MSF-18-47
2018年8月
ヤマキ電気株式会社
営業部

VUメーター「BR-40」目盛仕様変更について

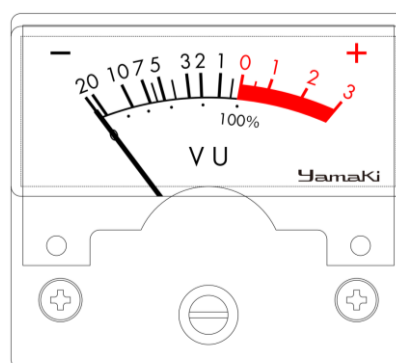
目盛体裁（目盛線の間隔）が下記の通り変更となります。その他仕様・性能は従来品と同等です。

使用部品（フレーム・磁石一体型部品）の生産中止により、従来品と同仕様での生産継続が困難なため。
